STIKKVANNSVEIEN, SÆTRE BRUK A/S, HURUM KOMMUNE . MELDING OM PLANLAGT OPPRUSTNING AV SKOGSBILVEI TIL BILVEI KL.3

STIKKVANNSVEIEN, SÆTRE BRUK A/S, HURUM KOMMUNE

ARKEOLOGISK REGISTRERING LANGS STIKKVANNSVEIEN, HURUM.

reg. plan.
Kubakkåsen - Midtskogen

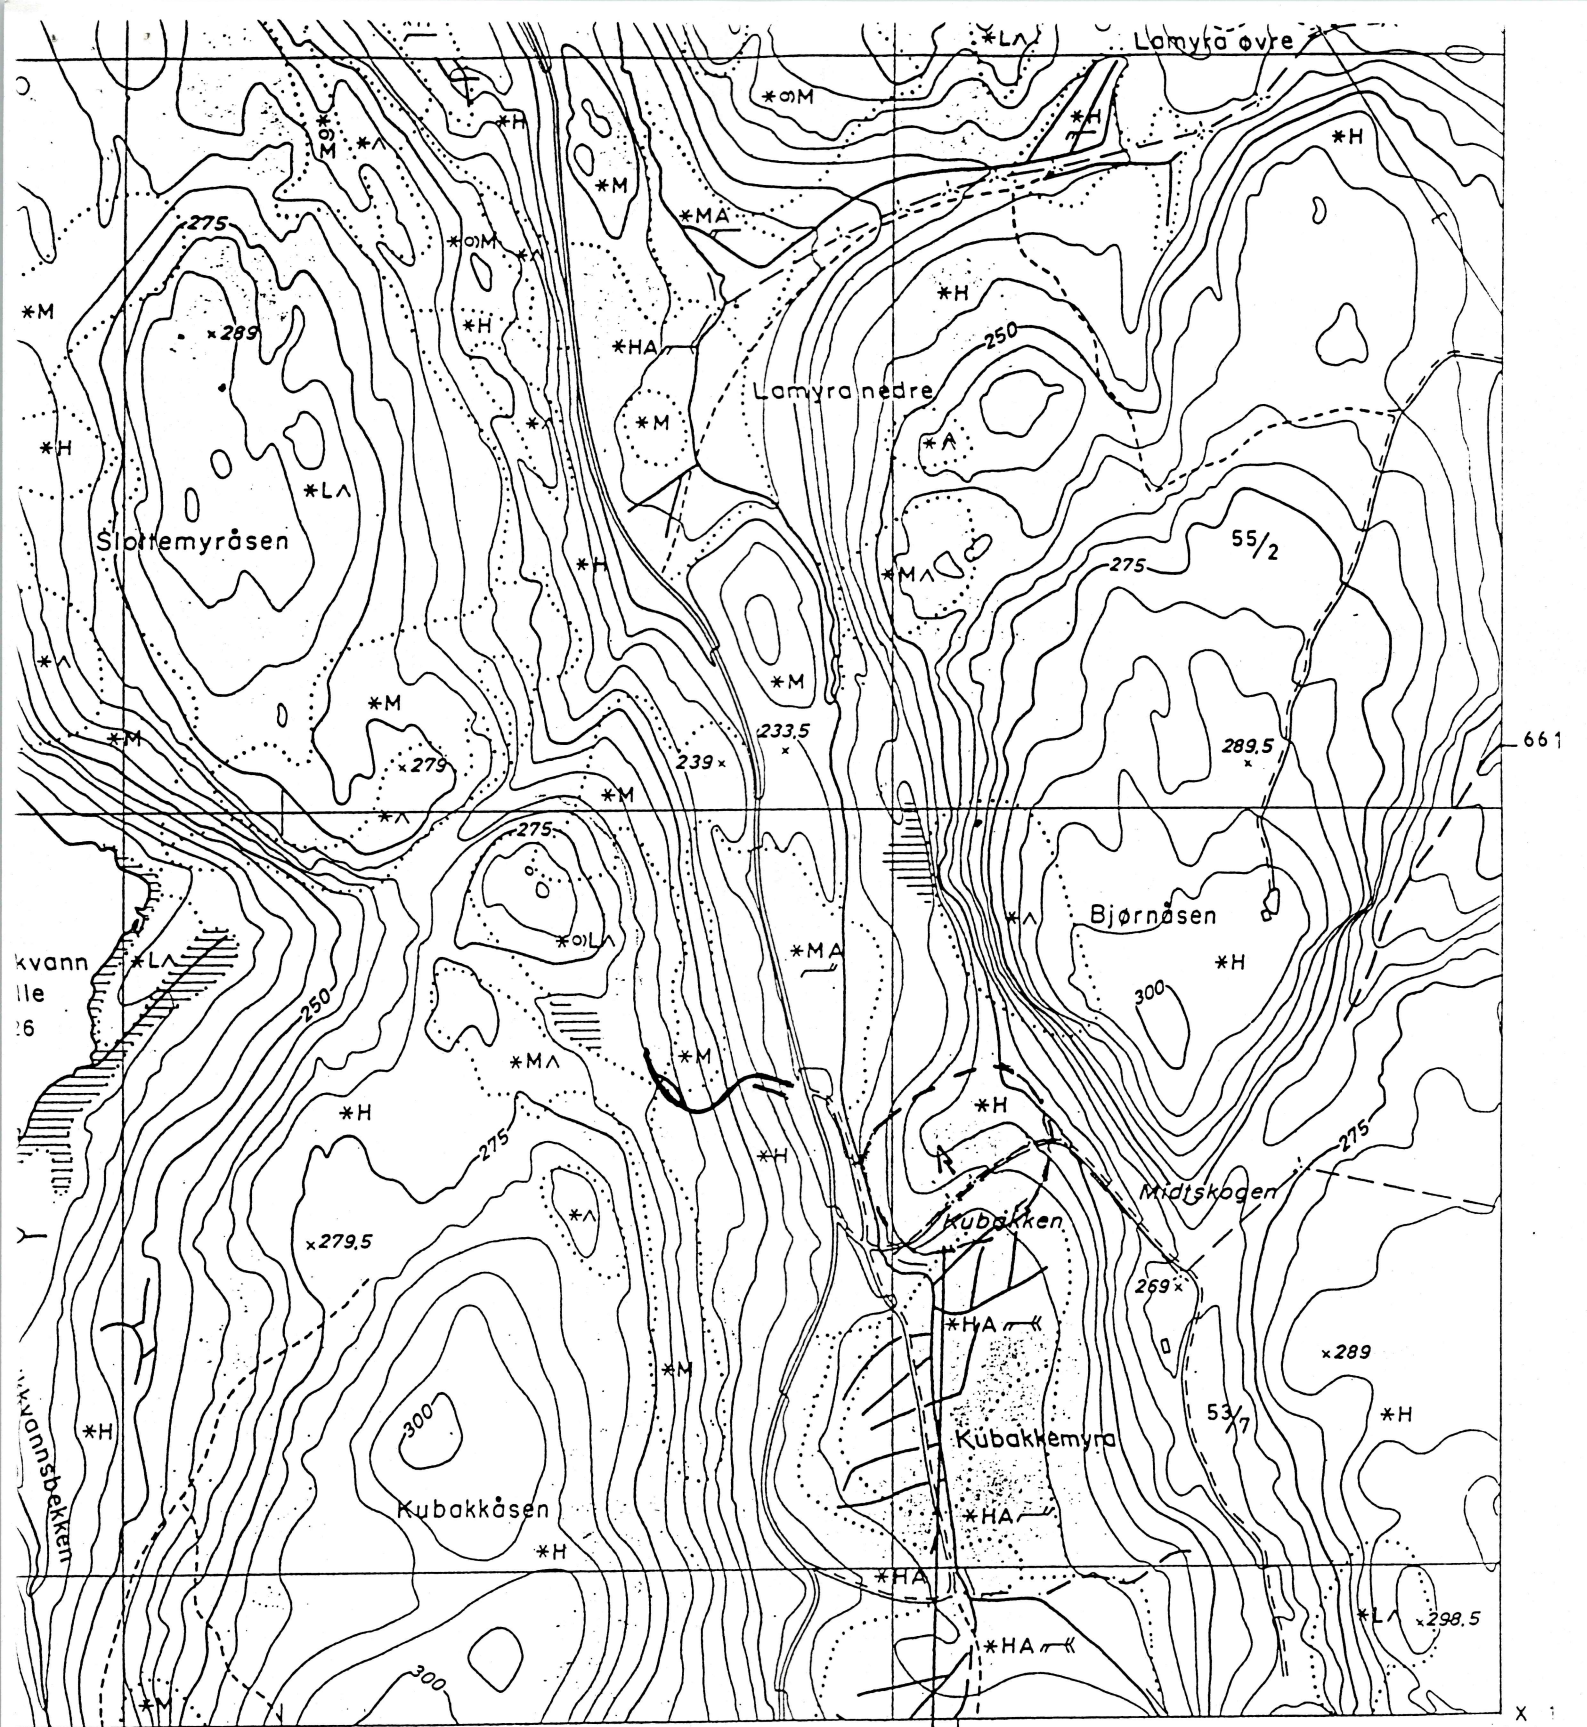
Det ble funnet en hulvei eller også kalt ridevei på vestsiden av veien. Se avmerking på vedlagte kart og registreringsrapport.

Ved utbedring av Stikkvannsveien må man ta hensyn til hulveien og veifaret øst for veien. Veien må heller ikke utvides øst for Kubakken da det ligger rydningsrøysler, tufter o.a. som er spor etter tidligere jordbruk.
